***Document de réponse à l'avis MRAE de Corse sur  
le projet de centrale photovoltaïque au sol sur le  
territoire de la commune de Novella (Haute-  
Corse)***

Avis 2024CORSE / PC 14

13/03/2025

Ce document reprend l'ensemble des demandes formulées par La MRAE en sa séance du 4 février 2025.

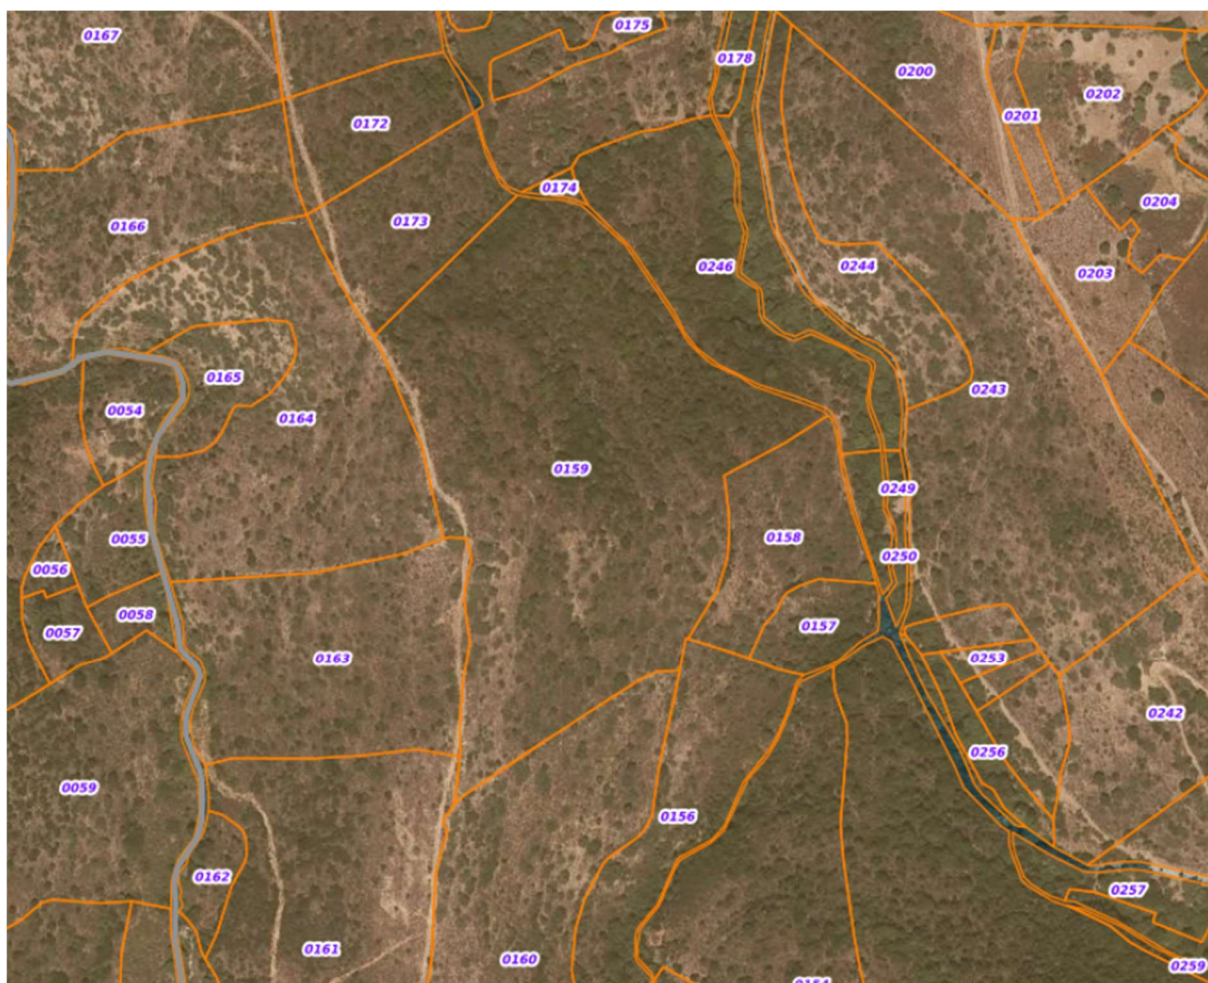
***La MRAe recommande d'étayer l'analyse de recherche de sites d'implantation de moindre impact environnemental et de justifier le choix du site retenu.***

Corsica Sole dans sa recherche foncière a pu identifier plusieurs parcelles, dans la zone environnante du projet. Le meilleur site selon nous, à date, est celui présenté par le projet « Novella »

**Site Alternatif n°1 : Parcelle 338 section A de la commune de Lama**

Superficie	32 ha
Spécificité	Terrain plat idéal pour une centrale photovoltaïque
Projet envisagé	10 MWc
Surface du projet envisagé	12 ha
Contrainte	Espace stratégique agricole et co-visibilité avec les villages et des sites classés

⇒ La contrainte d'espace stratégique agricole, le milieu paysager du projet, les contraintes de co-visibilité avec les villages de Lama (dont le monument classé « Ancienne chapelle de San Lorenzo à moins de 1,5 km) et d'Urtaca, rendent impossible l'implantation d'un projet photovoltaïque.

### Site Alternatif n°3 : Parcelle 159 section C de la commune de Novella

Superficie	4,4 ha
Spécificité	Terrain pentu
Projet envisagé	2 MWc
Surface du projet envisagé	2 ha
Contrainte	Topographie

⇒ Le site, bien que relativement caché du village de Novella, ne permet pas l'implantation d'un projet photovoltaïque en raison de sa pente trop forte.

**Conclusion** : Aucun des terrains cités avant ne font l'objet d'enjeu environnemental majeur, où un projet photovoltaïque serait à proscrire. Celui de Novella a été la meilleure alternative, comparé aux autres terrains identifiés. Nous rappelons que l'aire d'étude n'est située sur aucun zonage d'enjeux environnemental. De plus le terrain est situé sur une DFCI, l'impact environnemental est plus faible.

**Figure 2. Ilots de peucedan à maintenir (source : ENDEMYS)**

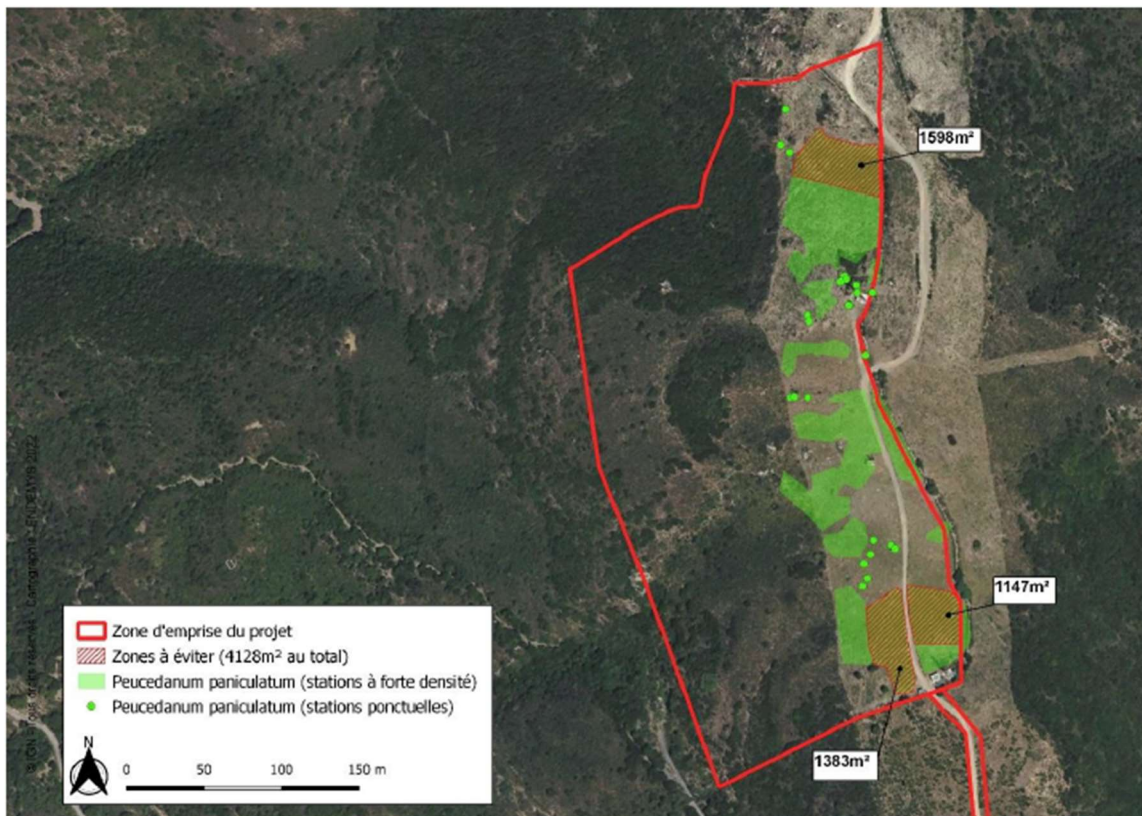
**La MRAe recommande de justifier la consommation de la surface d'habitat de reproduction du Porte-queue de Corse, classé comme enjeu de conservation fort, et d'investiguer la séquence ERC pour limiter les impacts sur l'habitat et l'espèce.**

*La mesure d'évitement ME-4 consiste à maintenir 30 % (soit 4128 m<sup>2</sup>) de la surface des stations de Peucedanum paniculatum recensées dans l'aire d'étude immédiate. À noter que les milieux naturels très vastes alentours, notamment les crêtes sylvatiques et les bords de pistes ou de chemins, sont favorables à la présence de Peucedanum paniculatum et du Porte-queue de Corse. Ainsi, la surface de Peucedanum paniculatum détruite est marginale par rapport à la population globale du secteur, et des habitats de report sont très présents.*

*L'objectif de la mesure est de préserver une partie des stations de Peucedanum paniculatum afin de maintenir des zones favorables à la reproduction du porte-queue de Corse. Le reste des stations n'a pas pu être évité sans remettre en cause la faisabilité du projet. En phase d'exploitation, l'entretien régulier et obligatoire (risque de feu, notamment) de la végétation au sein du parc photovoltaïque ne permettra pas au Peucedanum paniculatum de se développer. Grâce aux mesures ME-3 et ME-4, seul persiste un impact résiduel indirect, avec la destruction d'une partie des stations de plantes hôtes favorables. Il est considéré comme un impact indirect faible car (i) aucune destruction de spécimens, (ii) maintien de stations de Peucedanum paniculatum, (iii) présence de vastes superficies d'habitats favorables au Peucedanum paniculatum et au Porte-queue de Corse dans l'environnement du projet.*

**Figure 4. Vue depuis la place de l'église de Lama en direction du projet qui n'est pas visible**

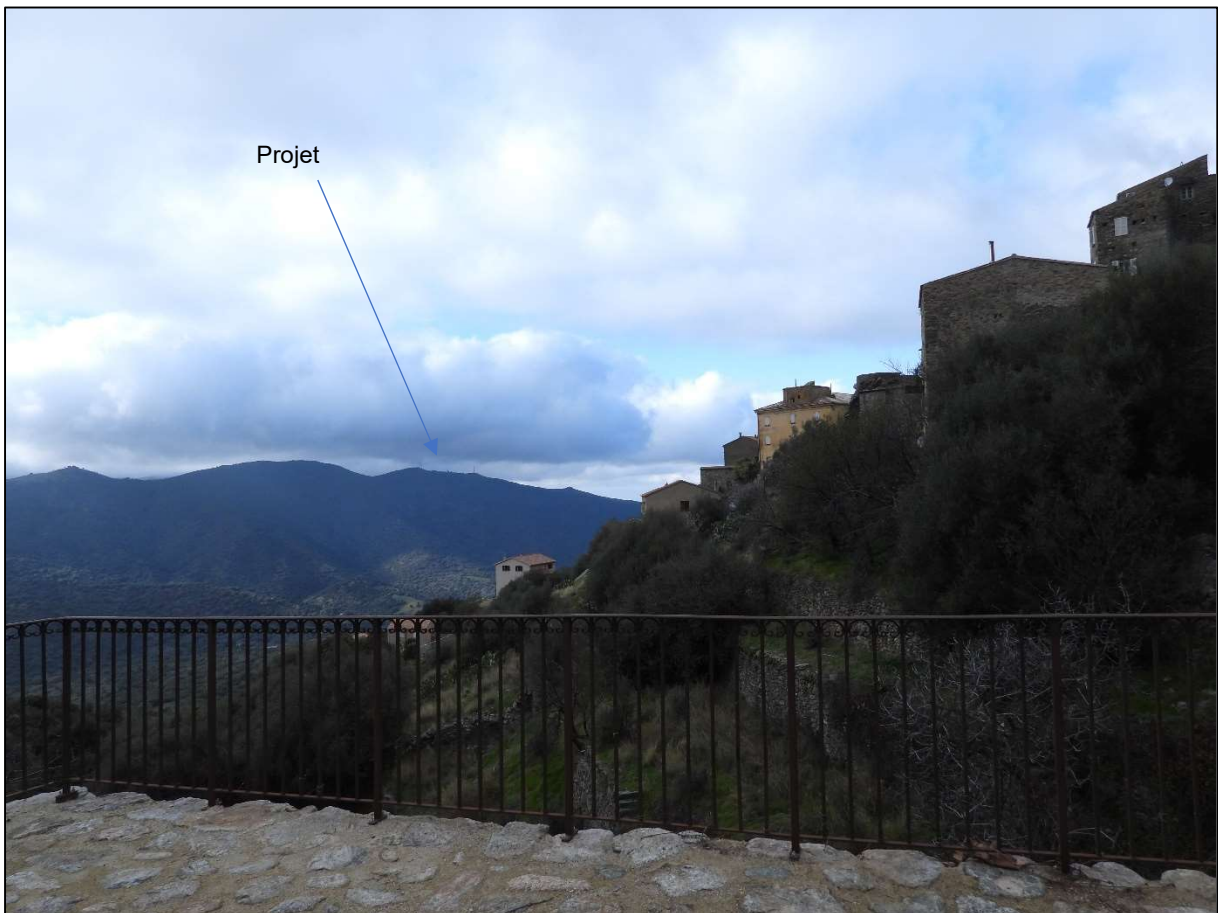
**La MRAe recommande de compléter l'étude par une analyse des covisibilités avec le site patrimonial remarquable de Lama et les monuments historiques associés, et d'ajuster le cas échéant les mesures de réduction envisagées.**

Aucune co-visibilité n'est notée depuis le site patrimonial remarquable de Lama et les monuments historiques associés.

La position en contrebas du site de Lama par rapport au terrain d'assiette du projet, ainsi que la végétation existante et maintenue en bordure de crêt et du projet et son éloignement, rendent la visibilité sur le parc photovoltaïque nulle. Voir photo ci-dessous.

**Figure 6. Limite de l'emprise des Obligations Légales de Débroussaillage**

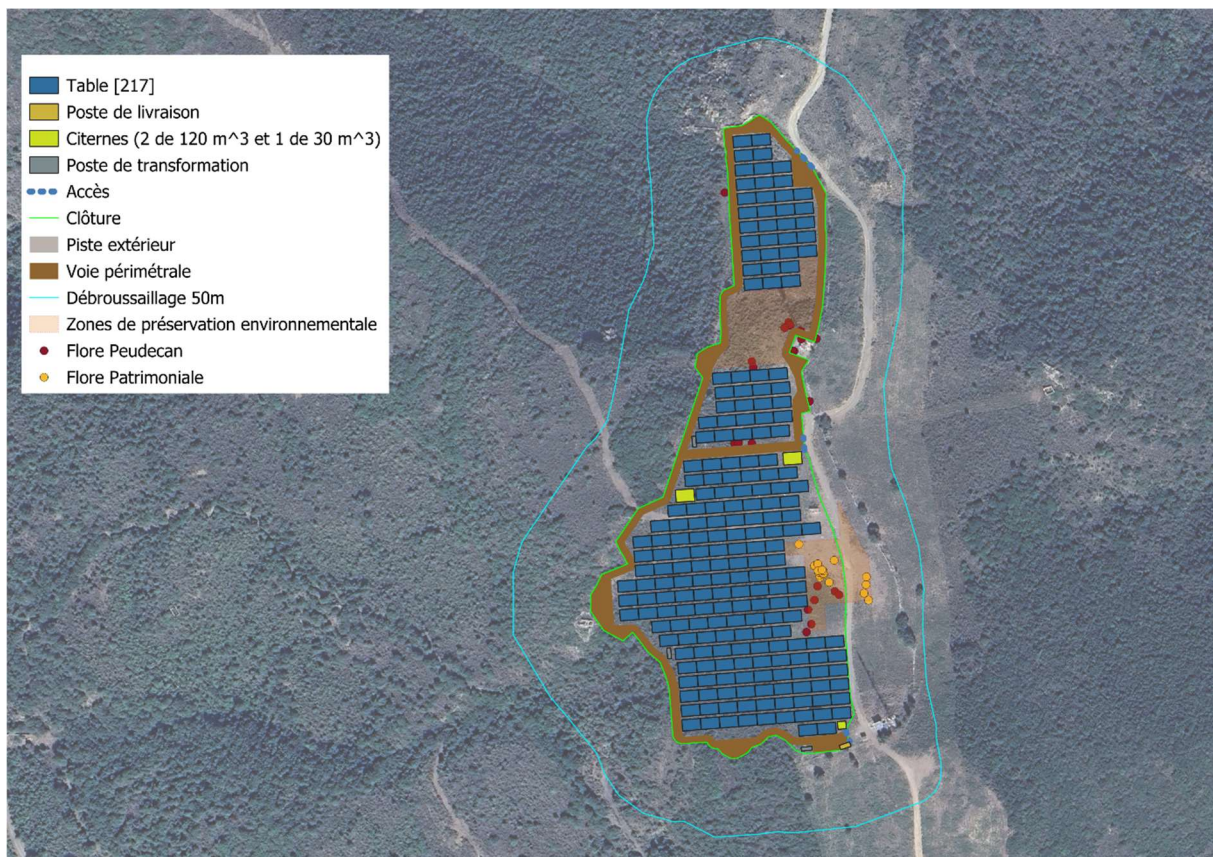
**La MRAe recommande de clarifier la présence (ou non) de batteries de stockage sur site, de préciser les obligations légales de débroussaillage et d'évaluer les incidences du projet sur le risque incendie. Elle recommande également de démontrer la compatibilité du projet avec le maintien du site en zone d'appui à la lutte incendie et de se référer à l'avis du SDIS, qui mérite d'être joint au dossier.**

Le projet est soumis aux obligations légales de débroussaillage. Une grosse partie est déjà débroussaillée par l'entretien de la DFCI.

De plus, Corsica Sole a entrepris les démarches afin de contacter les propriétaires des parcelles incluses dans la zone des OLD du projet, afin d'obtenir leurs accords dans le but d'effectuer les obligations de débroussaillage.
